两栋分开，中间采光，后部连厅

两栋楼各向外移1米，单栋尺寸不变，总宽29.6米，上层恢复2米间距；一层保留2×5.6米后部连接厅，餐厅南侧仍开敞。南端5米花窗墙连接实体外墙，天井围合且露天。原柱位保留，柱身与墙同色；两端各新增南端转角柱，贯通首层至屋顶；取消二层露台8处多余柱段。勒脚连续包过窗下与柱脚，门口断开。

一层：走廊围护与天井入口

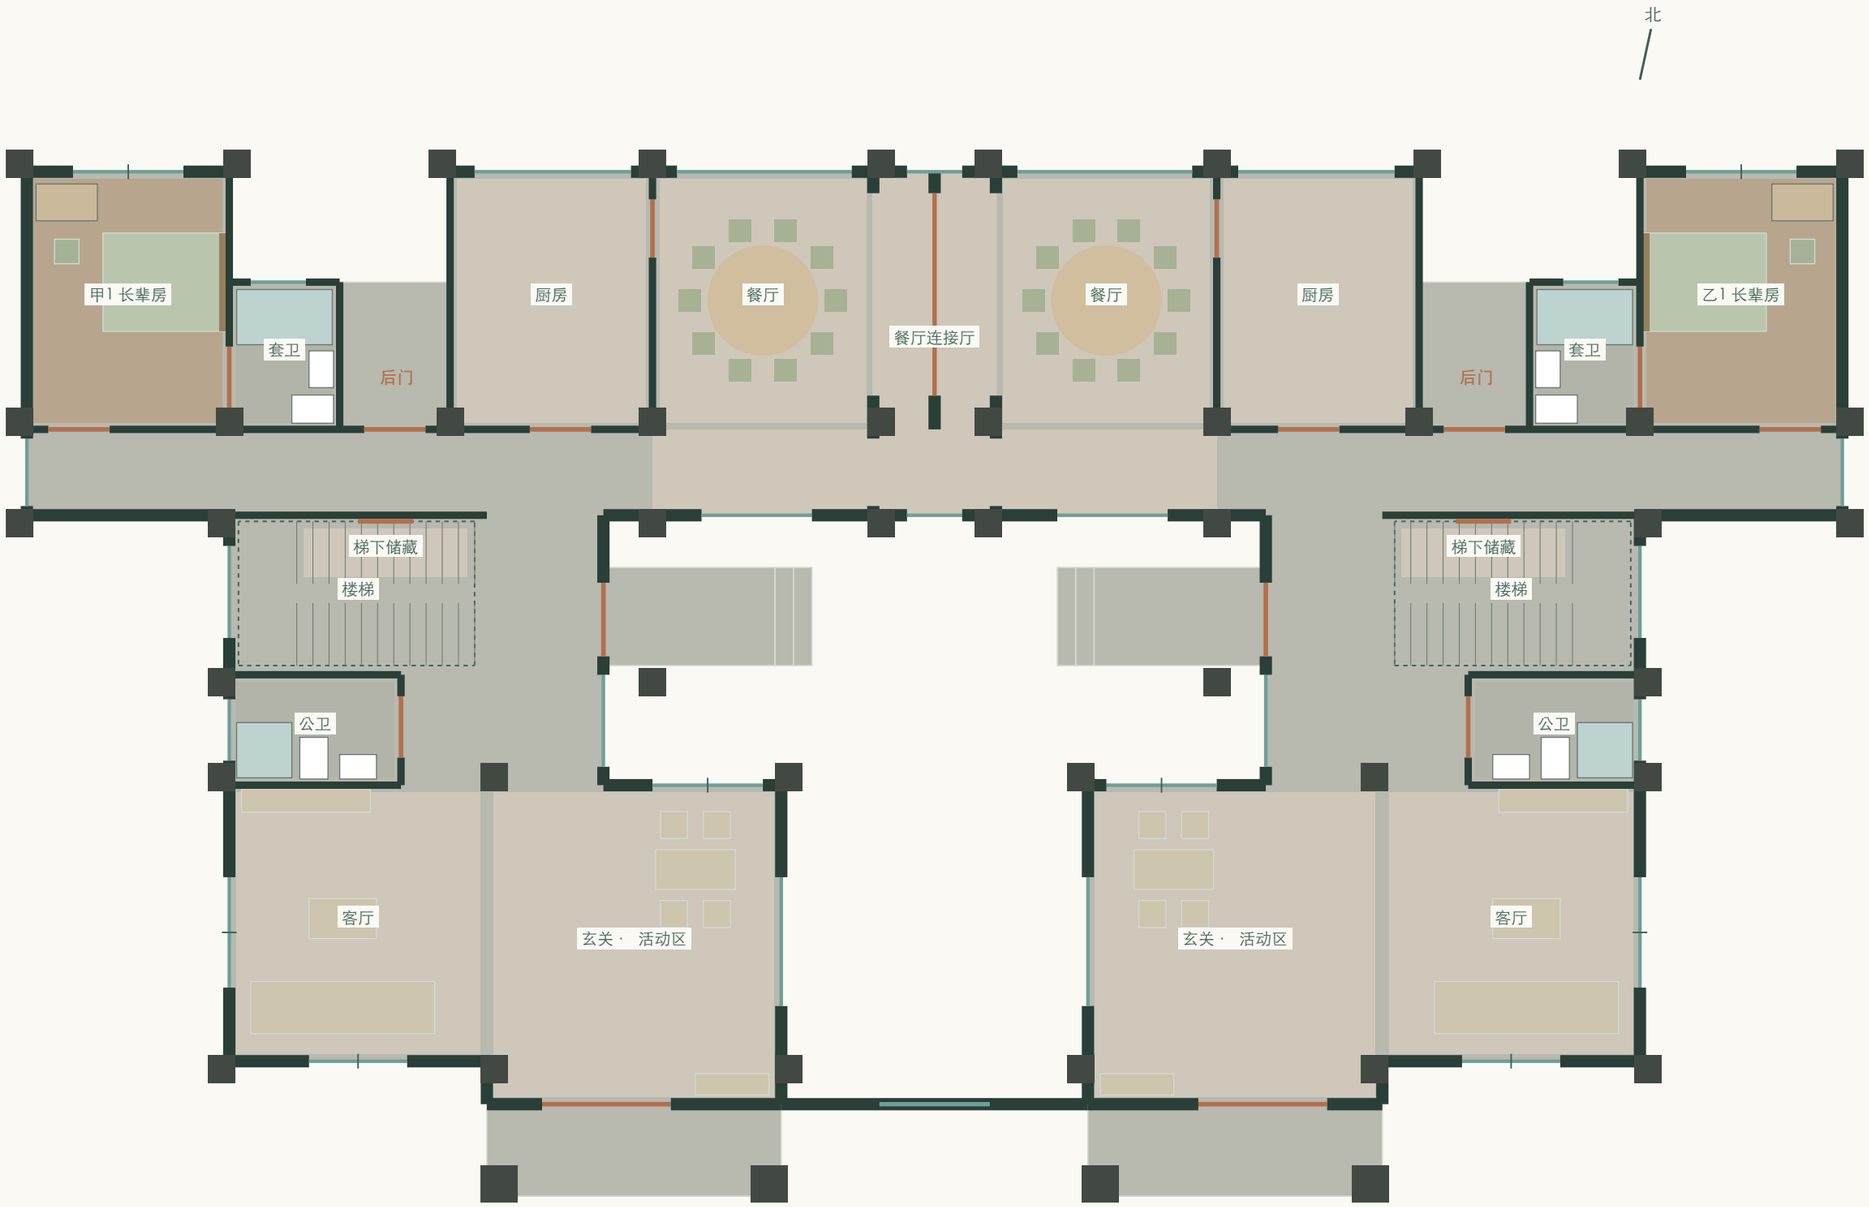
玄关、客厅、楼梯不设分隔门墙；卫浴、外墙、后门及院墙保留。

长辈房、厨房与四处卫浴保留，卧室不新增朝天井的洞口。

每户走廊设1.20米外开玻璃天井门；门外2.80米深平台，再接三级150毫米台阶。

天井侧窗同步大固定玻璃配窄扇；中央南向窗1.80×1.85米，窗台1米，大固定玻璃配0.45米窄开启扇。

两餐厅经后部连接厅连通，中央设3.30米活动隔断；春节打开可供两桌20人同餐。

两端侧墙各三柱，新增南端柱贯通；电视位于卫浴南侧实墙，沙发朝北，楼梯下改储藏，洗衣机移至二层。

二层：有顶走廊围合，露台保持敞开

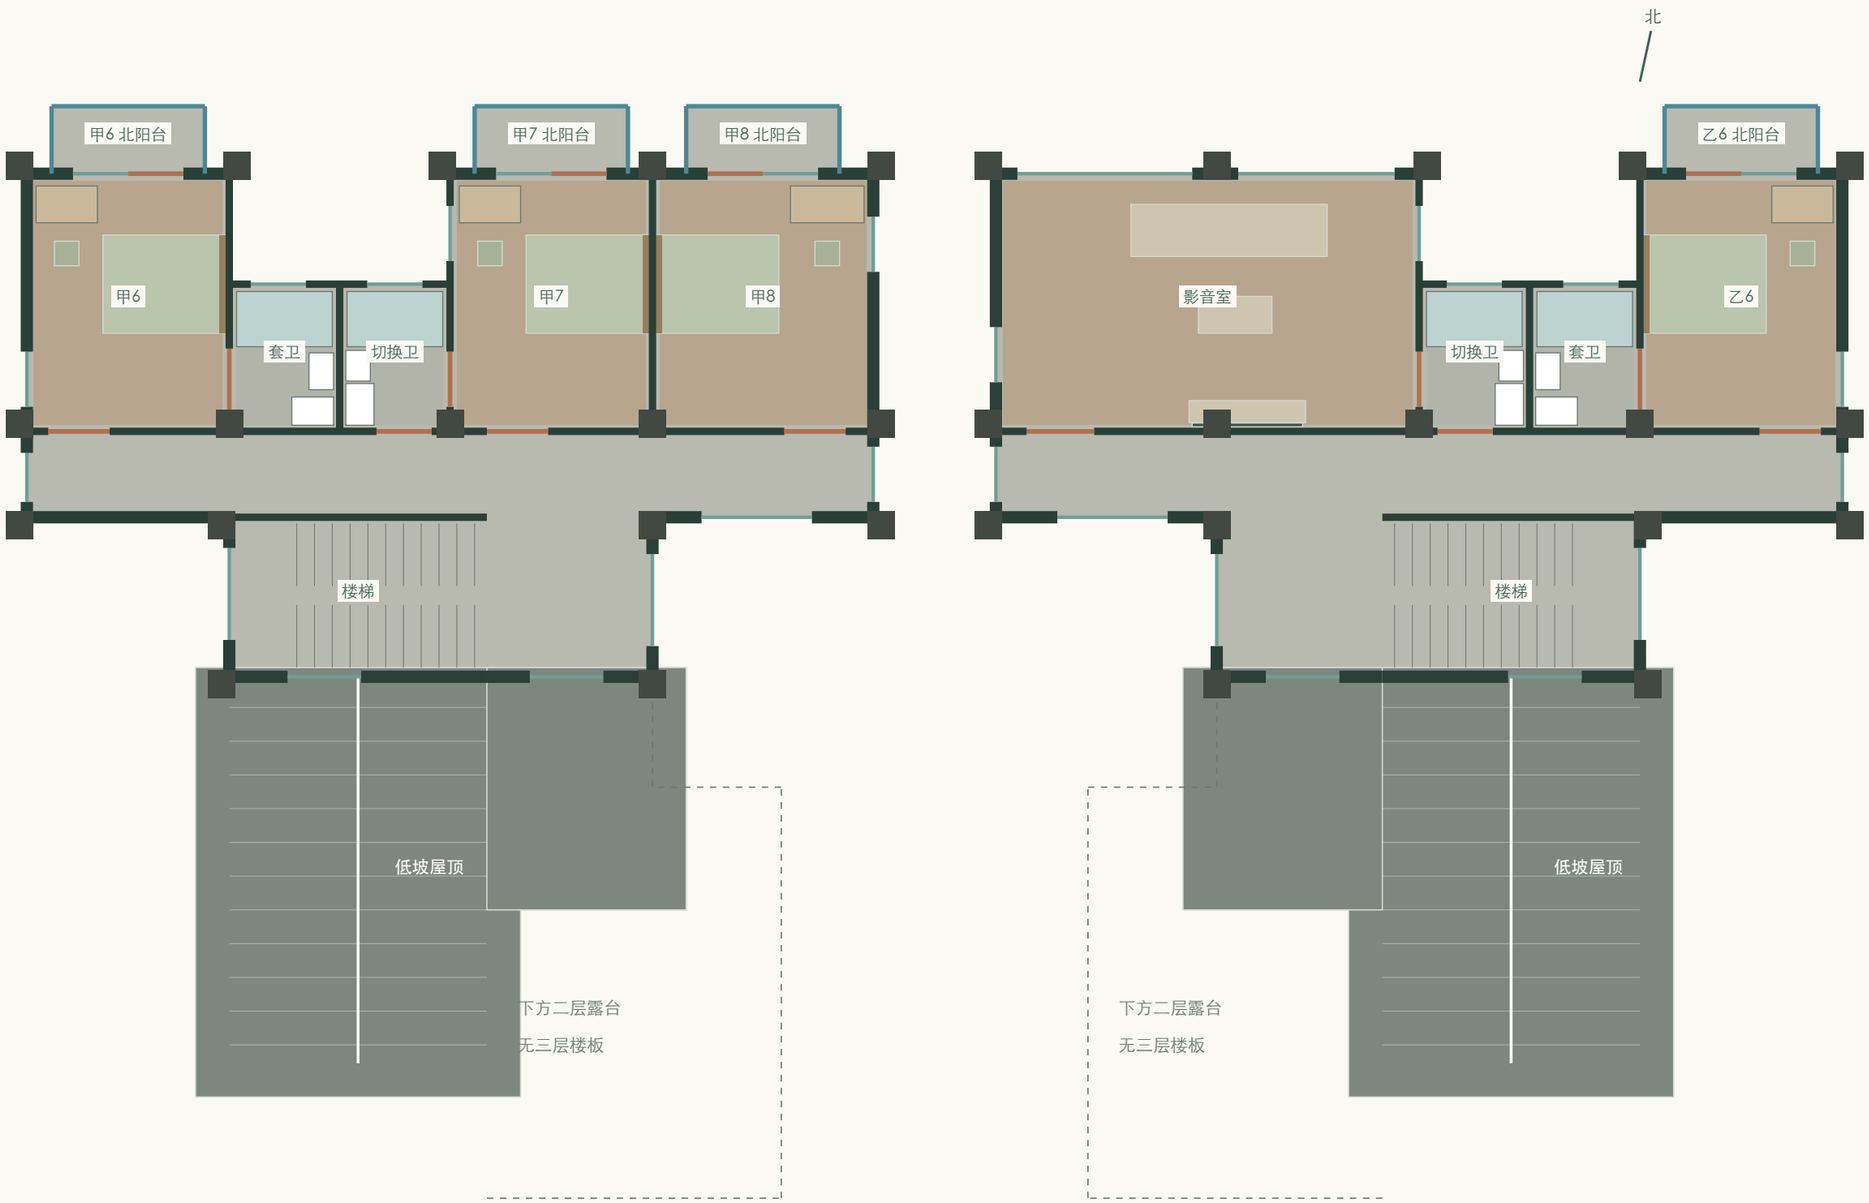
四处门位按黑色标记调整；转折通道延伸屋顶补齐，套卫保持独立。

8间卧室保留；甲5、乙5旧入口及短隔墙拆除，套卫门墙保留。

卫浴旁侧门1.00米进卧室，南端1.10米门进洗衣间，再由0.90米门通露台；北端原露台门墙取消。

侧走廊窗同步高窗与窄开启扇；中央南向六窗加高，大固定玻璃配0.45米开启扇。

转折通道由低坡内翼补顶，天井侧恢复墙，前露台保留矮基座金属栏杆。

前套卫、后排可切换卫浴及其双入口保留；露台不放室内电视。

天井六窗：主玻璃固定，窄扇通风

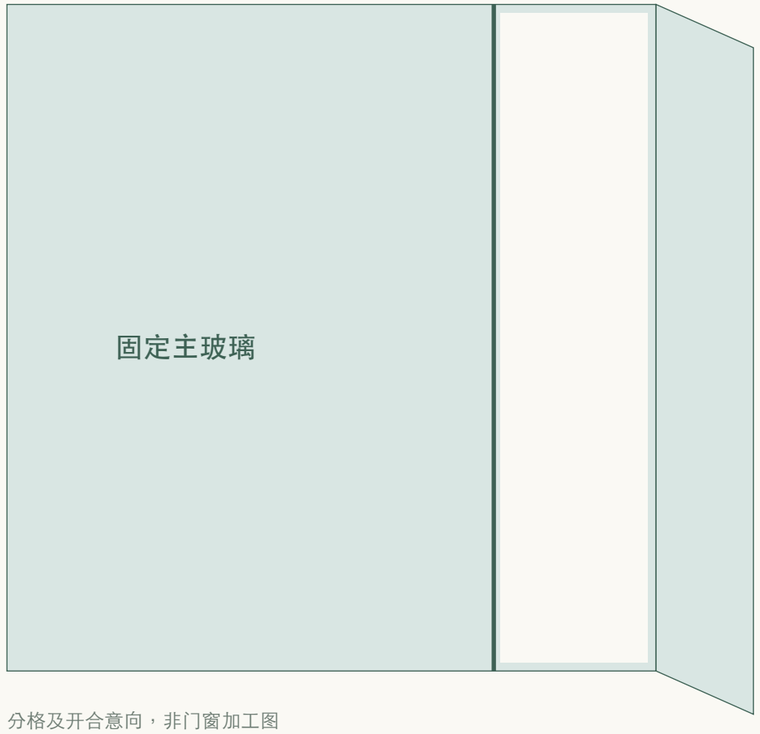
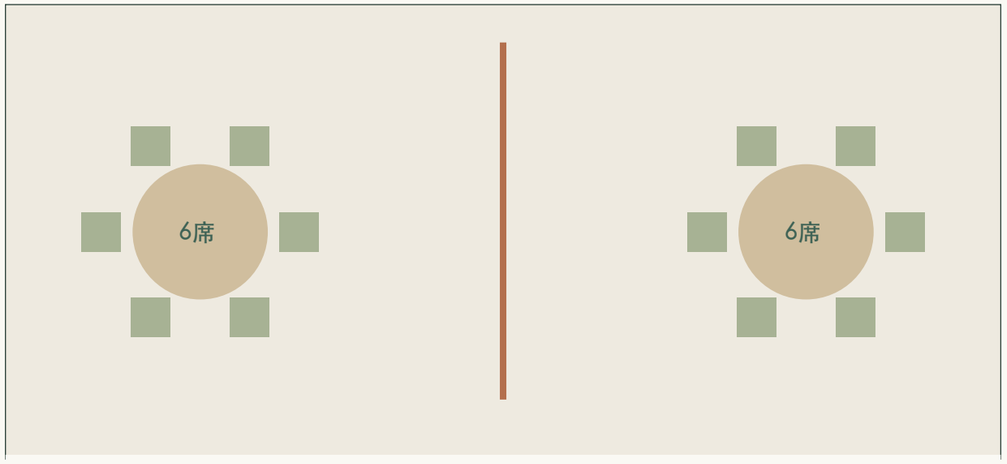
原洞宽1.80米，统一加高为1.85米；窗台1.00米、窗头2.85米，把手中心约1.50米。

一至三层后排走廊朝南、朝天井的6扇窗采用同一比例；两户开启扇在外侧边缘镜像布置，形成安静、连续的竖向节奏。固定主玻璃保持不动，网页点击只开启窄扇。

团圆宴：隔断打开，两桌20席

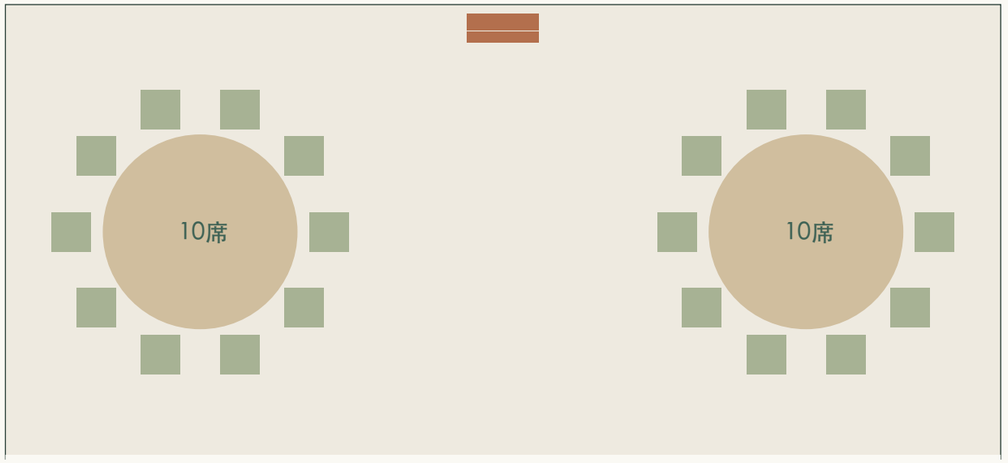
一层保留连接厅，餐厅合并轴线范围约9.2×4.2米，约38.6平方米。

桌椅为布置意向，保留通向厨房和公共走廊的入口；中间活动隔断不承重。实际家具尺寸与拉椅、端菜通道应现场放样确认。

二层洗衣间 / 1:30

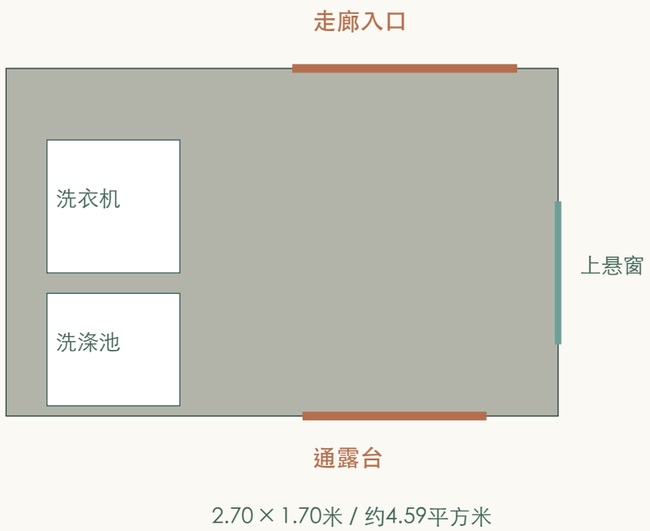
洗衣间：占用每户二层露台北侧一角；现有走廊门保留，新增南侧露台门。洗衣机与洗涤池靠同侧布置，门扇避开设备；东侧上悬窗通风，地面暖灰湿区砖。轻质墙、屋面、设备荷载、防水和排水须联合设计。

一层梯下储藏 / 1:40

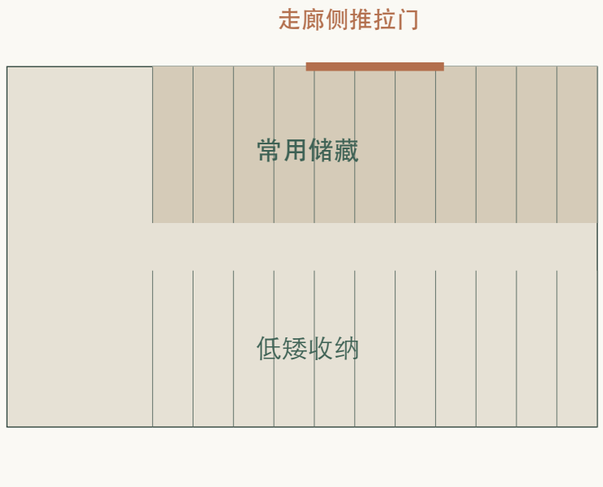
梯下储藏：一层两户均封闭，低矮处放收纳箱，高净空区由公共走廊进入。单扇贴墙推拉门减少对通道及柜内空间的占用；通风、防潮、照明和成品净空另行深化。
